# **ENQUETE PUBLIQUE**

## **Modification numéro 3 du Plan Local d'Urbanisme de la commune de SAINT-MAXIMIN-LA-SAINTE-BAUME**

# Modification n°3 PLU de Bonneval

## Réponse au PV du commissaire enquêteur

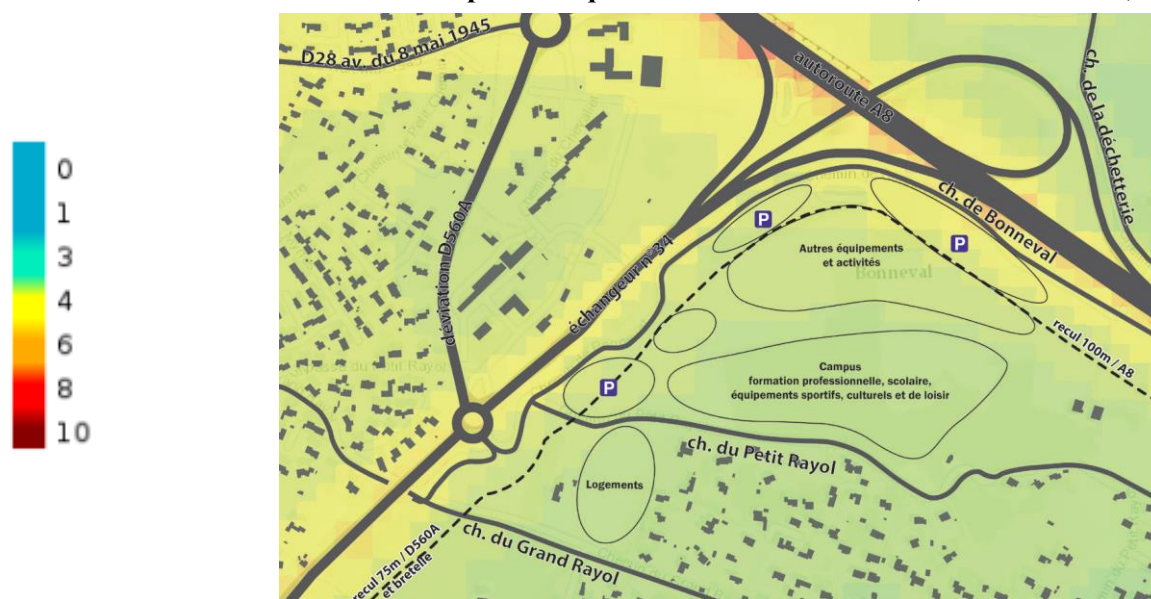
- **La MRAe recommande de préciser la caractérisation de la qualité de l'air et de l'ambiance sonore au niveau du secteur de la modification.**

Ainsi, de manière à préserver les populations futures du bruit, il a été choisi de conserver les marges de recul des constructions définies par la loi Barnier, de 100m par rapport à l'axe de l'autoroute, et de 75m par rapport à l'axe de la bretelle et de la RD560A.

Pourront cependant être implanté avec un recul moindre des installations et aménagements, comme les espaces de stationnement, les bassins de rétention, ainsi que les constructions techniques, comme les armoires électriques, locaux déchets, etc.

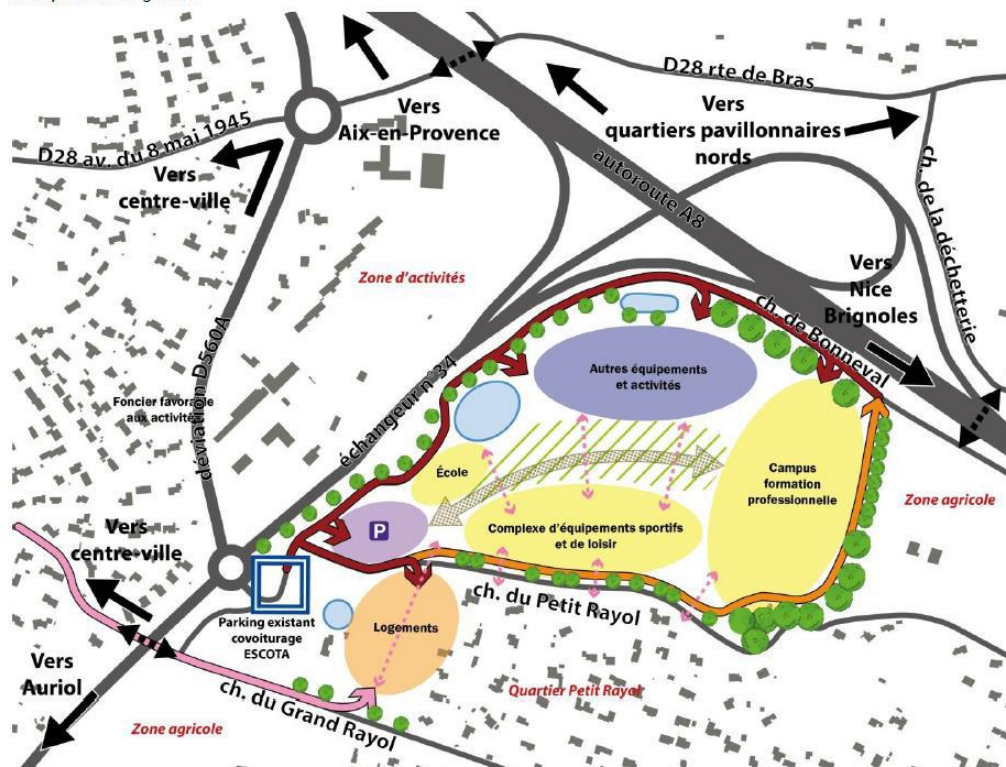
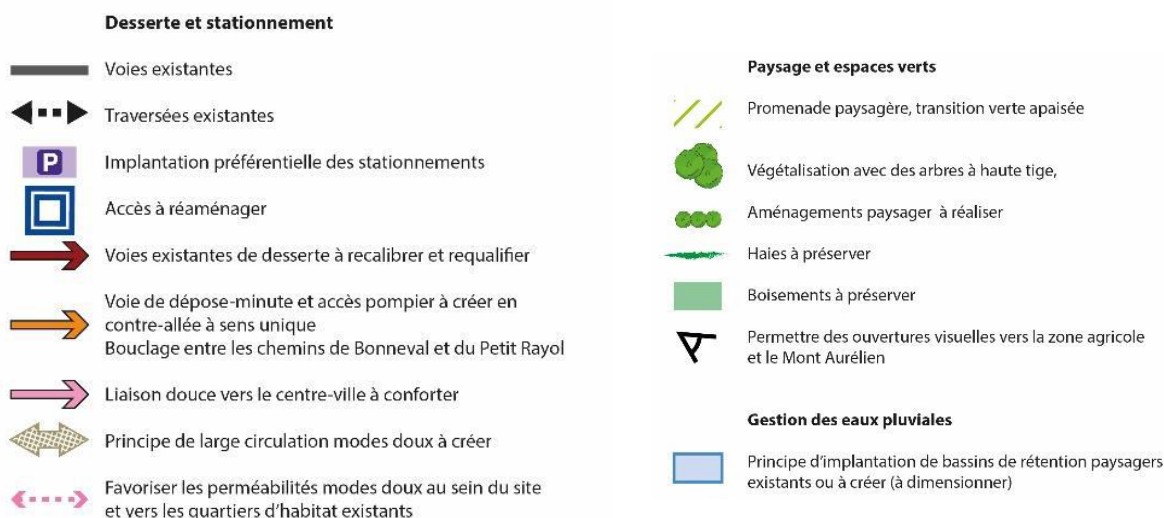
Conformément aux préconisations de l'état initial de l'environnement, les haies ont été préservées dans la mesure du possible, tout en évitant de bloquer de manière trop importante le projet :

-L'OAP propose de conforter la haie à l'est en interface avec la zone agricole.

La haie est-ouest sur la partie ouest du secteur est incluse dans le parc paysager de la promenade paysagère, cependant, l'OAP sera revue pour matérialiser la haie, et elle précisera qu'elle devra être préservée dans l'aménagement du parc paysager. Elle pourra être interrompue localement pour permettre la traversée des liaisons douces.

L'espace boisé au sud-ouest fait l'objet d'une prescription de l'OAP favorisant son maintien par « la réalisation d'une transition avec les boisements existants ». L'OAP sera cependant modifiée pour permettre une meilleure préservation de ce boisement, qui sera également préservé, pour la partie située dans le périmètre de l'OAP, au titre de l'article L121-23 du CU au règlement graphique et au règlement du PLU.
